# Aktueller Wettbewerb

## Sportmöglichkeiten, auch für Behinderte

### Sporthallen in Düsseldorf-Bilk

#### 1. Preis

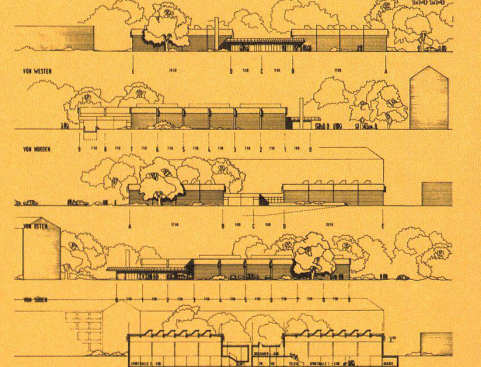
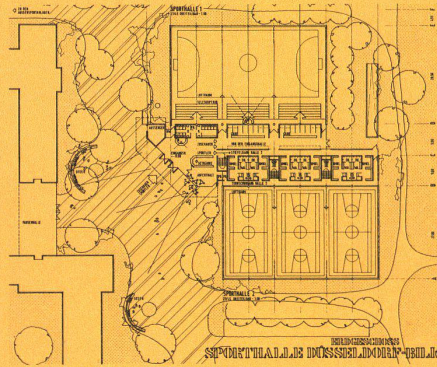
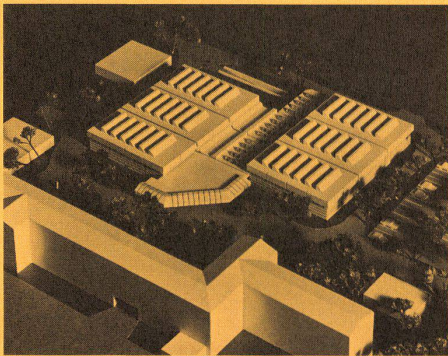
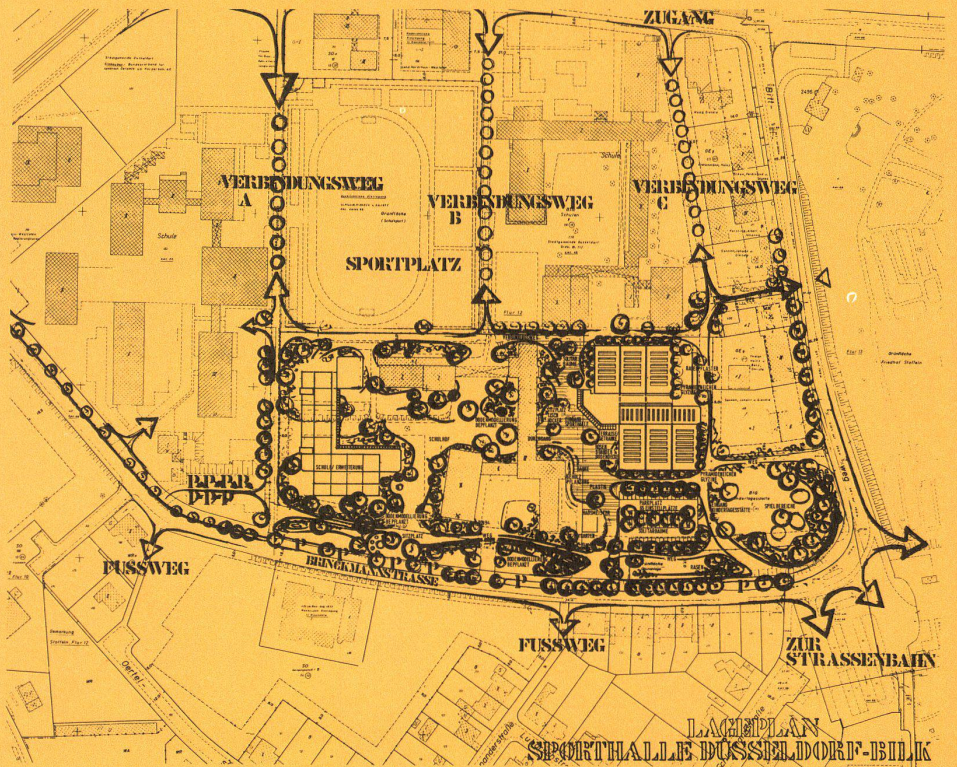
Jury: Der in seiner Höhe und Masse angenehm entwickelte Baukörper fügt sich räumlich gut ein. Es bilden sich wohlproportionierte Freiflächen. Die Parkplätze liegen richtig und sind ausreichend.

Die verschiedenen Funktionsbereiche für Zuschauer und Sportler sind gut gelöst. Von der

Eingangshalle aus findet eine klare Aufgliederung der Wegeführung statt. Alle Hallenteile sind ohne Störung des Betriebes in den Nachbarhallen zu benutzen. Die Beleuchtung der Hallen durch Tageslicht ist gut gelöst.

Die äußere und innere Gestaltung des Bauwerks ist zurückhaltend, zweckentsprechend und in allen Teilen anzuerkennen. Der Entwurf ist konstruktiv und statisch nach technischen und wirtschaftlichen Gesichtspunkten gut durchdacht und gelöst. Die Wirtschaftlichkeit liegt noch im günstigen Bereich. Sie könnte verbessert werden, wenn die 2. Halle auf 5,5 m reduziert worden wäre. Es fehlt der 2. Rettungsweg bei den Hallen. Keine Maßnahmen für Behinderte.

**2. Preis**

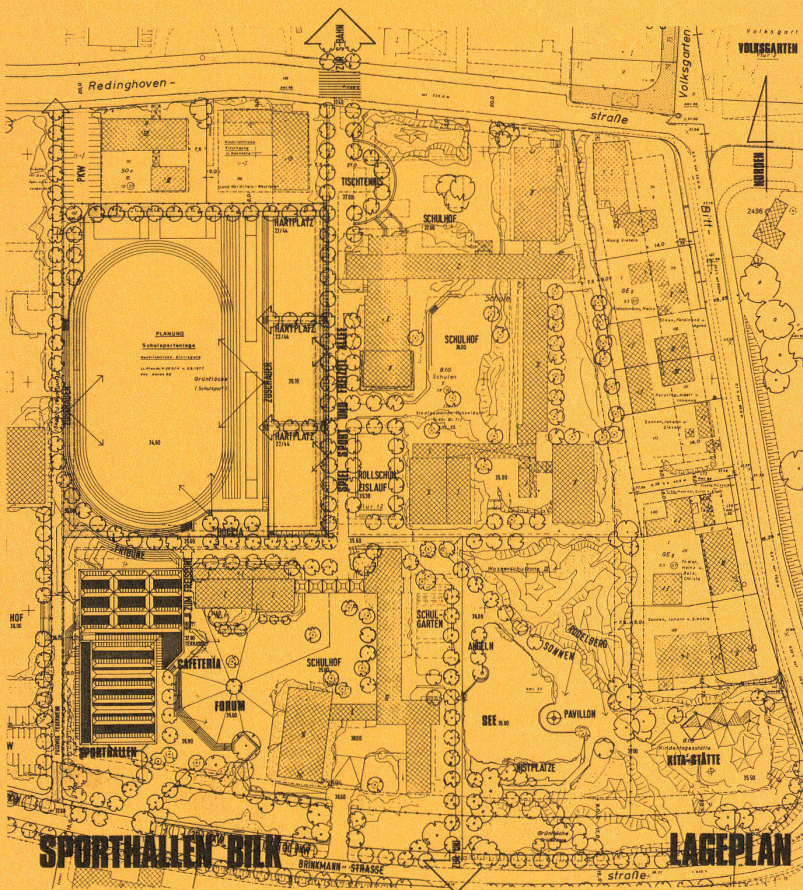
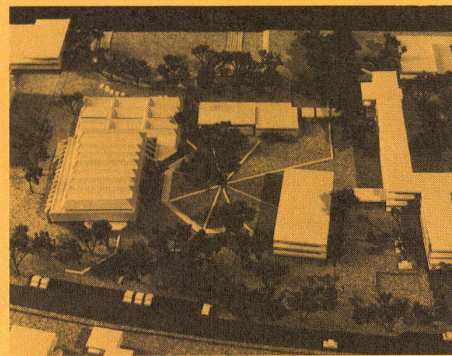
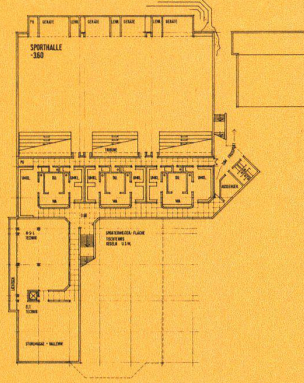
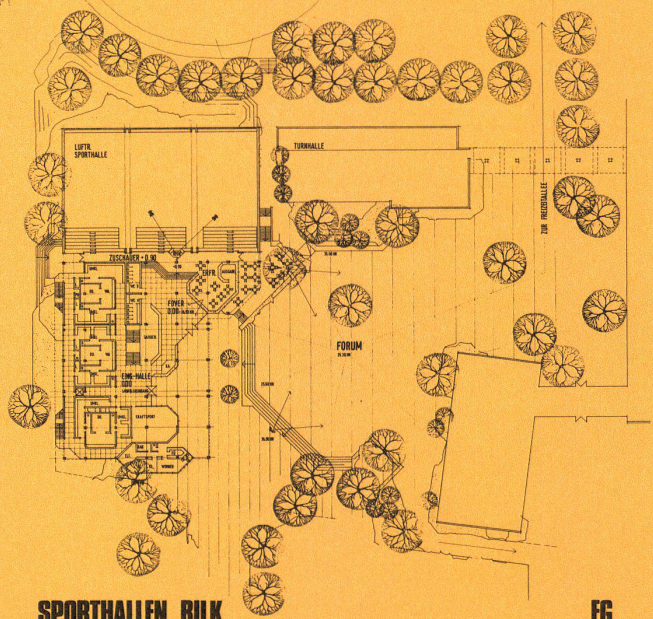
Jury: Die städtebaulichen Gedanken, aus denen der Verfasser seine Arbeit entwickelt, werden anerkannt, sie gehen aber in den Einzelheiten über das realisierbare Maß hinaus. Zu loben ist die winkelförmige Anordnung der 2 Hallen, die eine Raumbildung und eine gute Wegeführung sowie Erschließung für Zuschauer und Sportler ermöglichen. Der Nachweis von Stellplätzen im Straßenraum fehlt.

Die vorteilhafte Führung der Sportler und Zuschauer im Außenbereich setzt sich im Inneren

des Gebäudes übersichtlich fort. Die Lage des Erfrischungsraumes läßt die Nutzung durch Besucher und durch Sportler in gleicher Weise zu. Die für den Sport erforderlichen Nebenräume sind den Hallen zweckmäßig zugeordnet. Beide Hallen sind durch Tageslichtbeleuchtung ausreichend beleuchtet.

Den guten Vorschlägen zur räumlichen Anordnung entspricht die sorgfältige Durcharbeitung und die anschauliche Darstellung in einer Gestaltung, die in allen Teilen der gestellten Bauaufgabe gerecht wird. Dachkonstruktion und Tragwerk konstruktiv und statisch lösbar. Die Kubatur und die Wirtschaftlichkeit liegen im oberen Bereich.

### 3. Preis

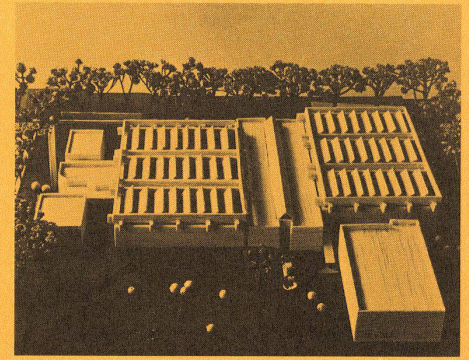
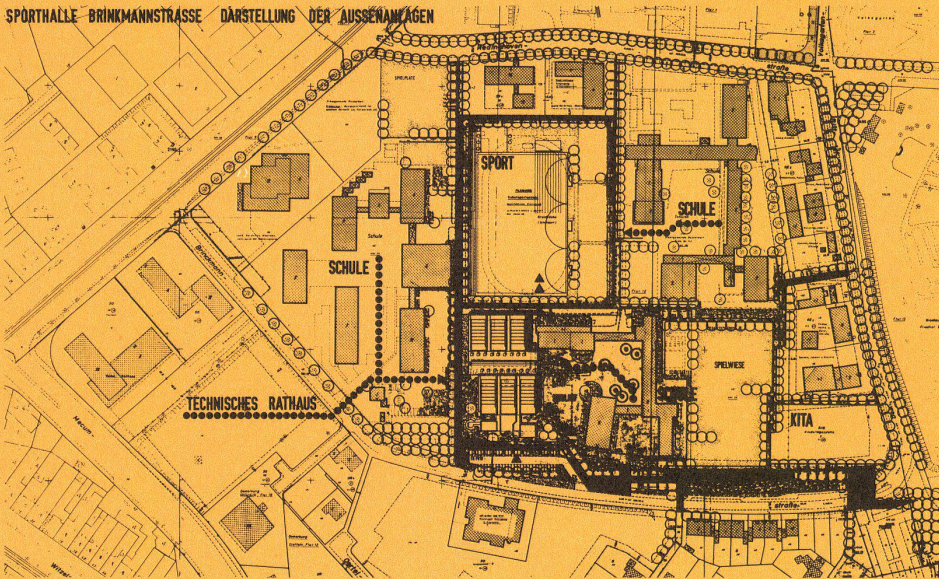
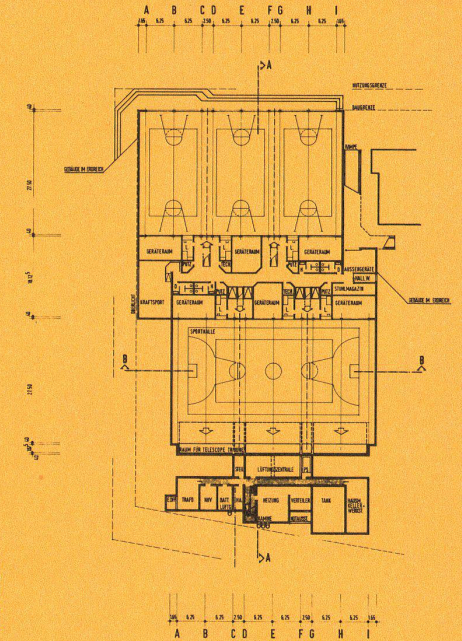
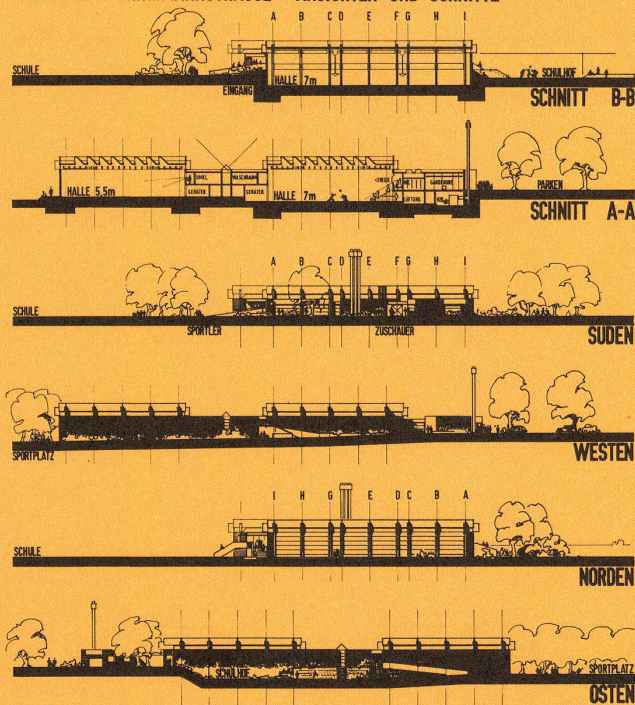
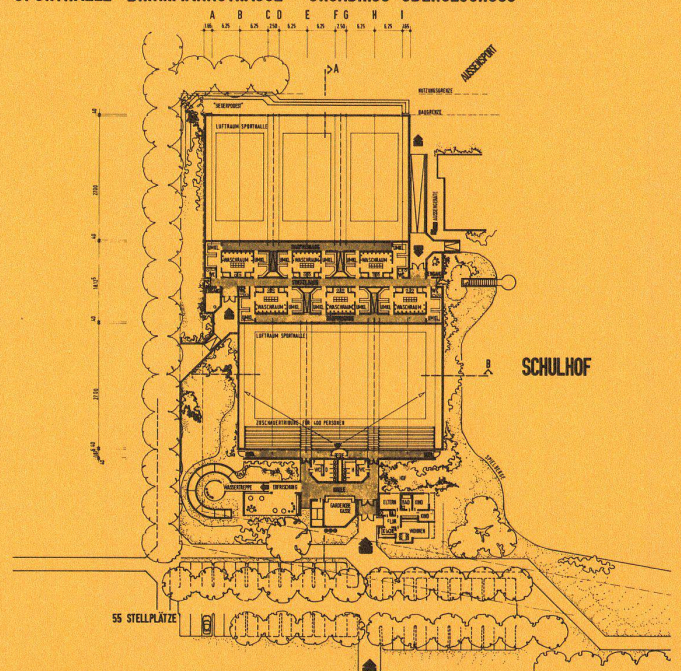
Jury: Die räumliche Platzierung und Gliederung der Baukörper überzeugt städtebaulich. Die Einstellplätze sind in ihrer Zahl ausreichend, aber verkehrsmäßig schlecht angebunden.

Zuschauerbereich und Sportlerbereich sind strikt voneinander getrennt, wodurch sich im täglichen Betrieb Nutzungseinschränkungen, ins-

besondere bei der Cafeteria, ergeben. Die innere Funktion beider Bereiche ist gut, zu kritisieren ist allerdings die Raumtiefe jeweils der mittleren Geräte Räume. Die Tageslichtbeleuchtung beider Hallen durch Nord-Sheds ist gut.

Die dargestellten Vorschläge zur Gestaltung sind verständlich. Die Holzkonstruktion, wie sie im Erläuterungsbericht definiert ist, läßt sich aus den Ansichten, die auf eine Betonkonstruktion schließen lassen, jedoch nicht vermuten. Im übrigen ist die Differenzierung und Gliederung der Baukörper in allen Teilen anzuerkennen. Der Entwurf ist konstruktiv und statisch gut lösbar. Die Wirtschaftlichkeit liegt noch im günstigen Bereich.

**4. Preis**

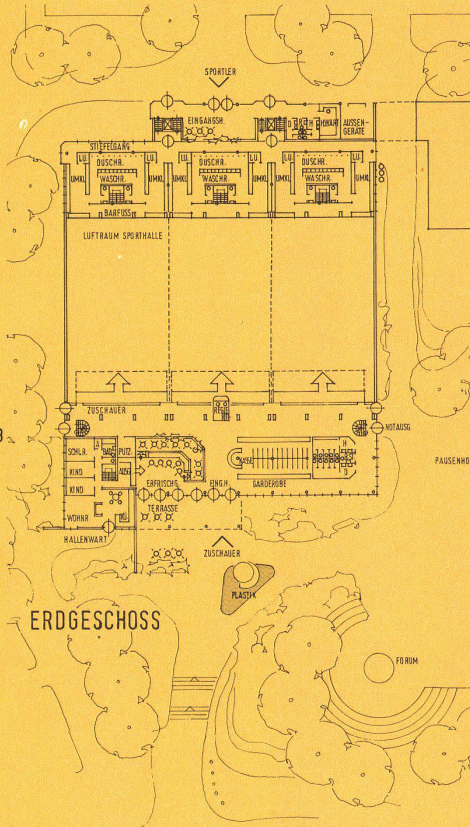
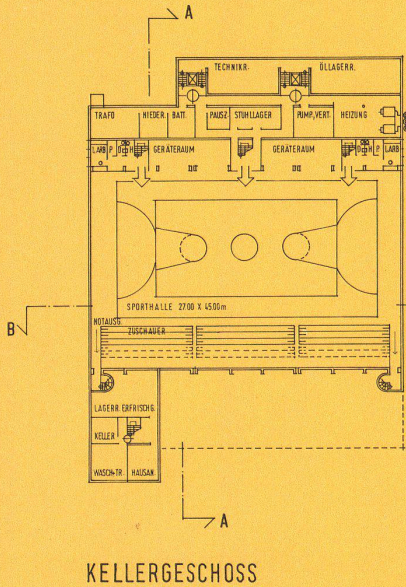
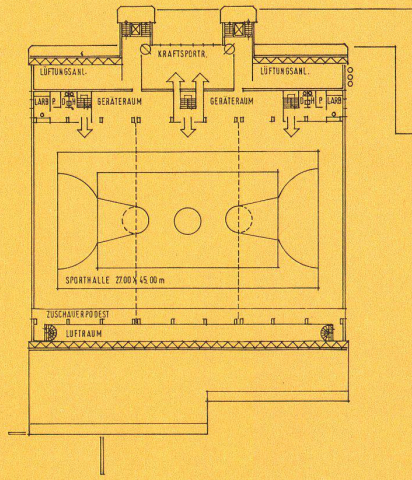
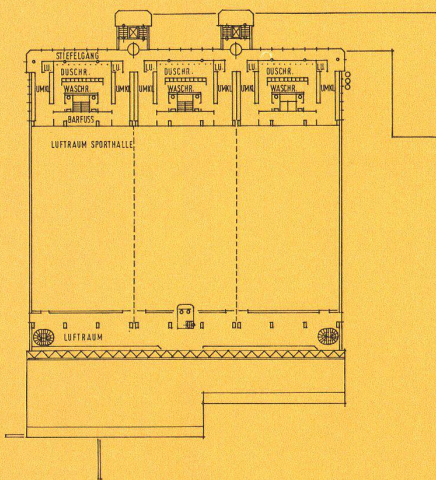
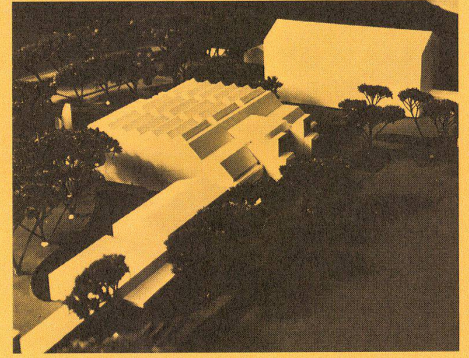
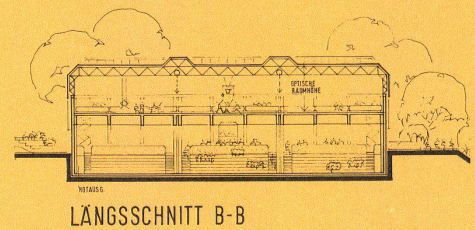
Jury: Die räumliche Anbindung der Sporthalle an die vorhandene Bebauung erreicht durch die Größe der Baumassee nicht das städtebauliche Ziel. Die Einstellplätze liegen ungünstig; sie liegen zum Teil falsch. Die strikte Trennung der Bereiche für Zuschauer und Sportler ist im Hinblick auf die geringe Zuschauerzahl ungünstig. Diese Kritik bezieht sich auch auf die Zuordnung der Cafeteria allein auf den Zuschauerbereich. Im Nebenraumbereich der Sportler fehlt die durchlaufende Barfuß- bzw. Turnschuhgang-Verbindung zu den unterteilten Hallen. Die Trenneinrichtung zur Hallenteilung in der oberen Halle entspricht nicht den Anforderungen

der DIN 18032. Die untere Halle kann nur durch Kunstlicht ausgeleuchtet werden.

Der Verfasser unternimmt durch Modellierung des Gesamtkörpers mit Erfolg den Versuch, die große Baumassee maßstäblich an vorhandene Bauten anzugleichen. Die Vorschläge zur Gestaltung sind im ganzen und in den Einzelheiten anzuerkennen, obwohl Inhalt und äußerer Ausdruck nicht in allen Teilen übereinstimmen. Der Entwurf ist konstruktiv und statisch lösbar. Die Tragkonstruktion und Binder sind verbesserungsfähig. Die Wirtschaftlichkeit liegt noch im günstigen Bereich. Die Hallen müßten feuerbeständig getrennt werden. Die gewendelten Treppen müßten durch gradläufige Treppen ersetzt werden.
